INFORME N° 180-2021-SENACE-PE/DEAR

ASUNTO : Evaluación del “*Segundo Informe Técnico Sustentatorio de la Unidad Minera Toquepala*”, presentado por Southern Peru Copper Corporation - Sucursal del Perú

REFERENCIA : M-ITS-00218-2020 (31.12.2020)

FECHA : Lima, 12 de marzo de 2021.

Figura N° 3. Propuestas de ampliación y reconfiguración del depósito lixiviable Noroeste, versión inicial (a) y versión final (b)

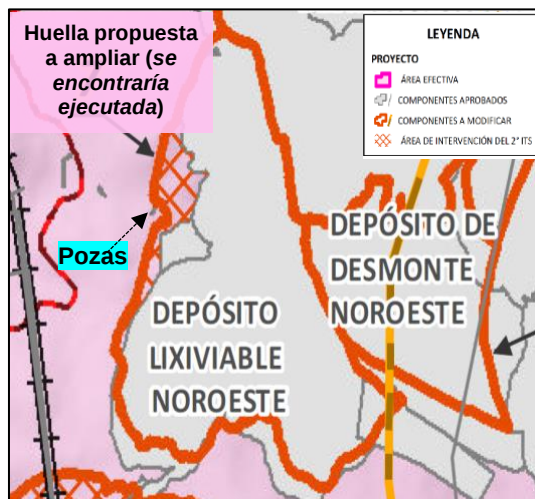
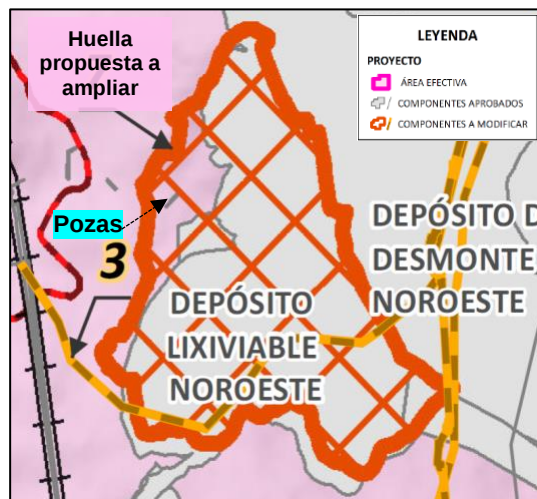
De igual forma, el Titular señala que cumple con el criterio preventivo del SEIA; sin embargo, de la comparación entre la versión inicial (ver Figura N° 3 (a)), respecto a la información final ingresada (ver Figura N° 3 (b)), para el Segundo ITS Toquepala, se evidencia que la propuesta final incluye una nueva área a intervenir; así como un área intervenida (aproximadamente cinco (5) hectáreas) que se encuentra fuera de la huella aprobada en el EIA-d Toquepala, lo cual se verifica en la imagen satelital del *Google Earth* que se muestra en la Figura N° 4. Cabe precisar que la intervención de dicha área no fue mencionada, ni sustentada por parte del Titular; la cual también fue materia de observación en el literal "a" de la observación N° 30 de la Matriz de Observaciones (Ver Anexo 1).

A continuación se muestran las propuestas de ampliación y reconfiguración del depósito lixiviable Noroeste, tanto en la versión inicial como en la versión final ingresada por el Titular.

Figura N° 4. Imagen satelital de la propuesta final de ampliación del depósito lixiviable Noroeste

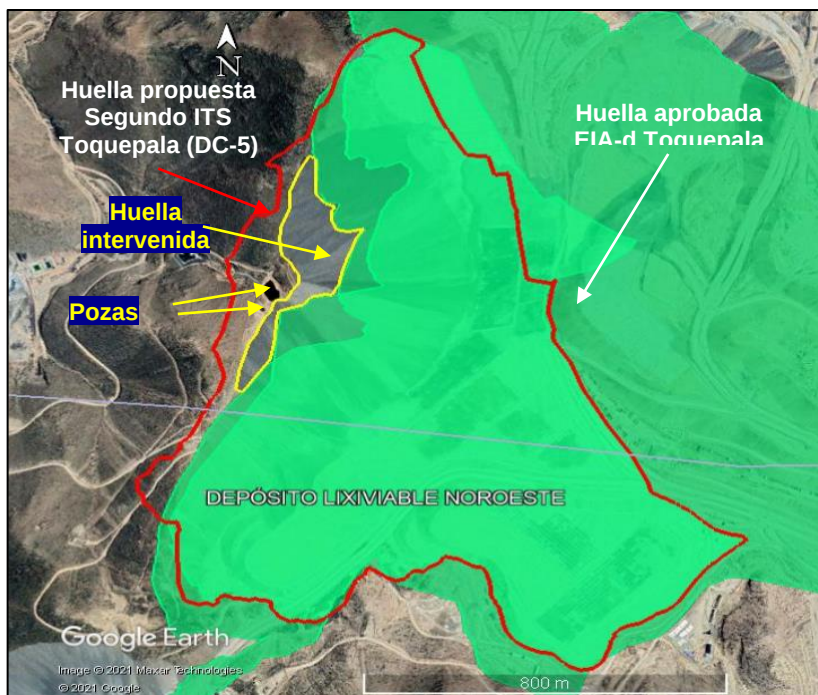
Además, se observa de la imagen satelital del *Google Earth* (Figura 4), que la nueva área de ampliación propuesta se superpondría a una Poza PLS de sedimentación y una poza de retención, representadas en el Plano N° 2300292-02-002-0 del Anexo 9.2.7 del Segundo ITS Toquepala; no obstante, el Titular tampoco hace mención a dicha superposición y no describe la alternativa prevista para no afectar la funcionalidad de dichas pozas, ni las actividades de desmantelamiento, reubicación u otra que correspondan, a fin de considerar dicha información en la evaluación de impactos y las estrategias de manejo ambiental, por lo cual, la propuesta no se encuentra descrita a nivel de factibilidad, de conformidad con lo dispuesto en el artículo 30 del Reglamento Ambiental Minero en concordancia con el literal D de la Resolución Ministerial N° 120-2014-MEM/DM.
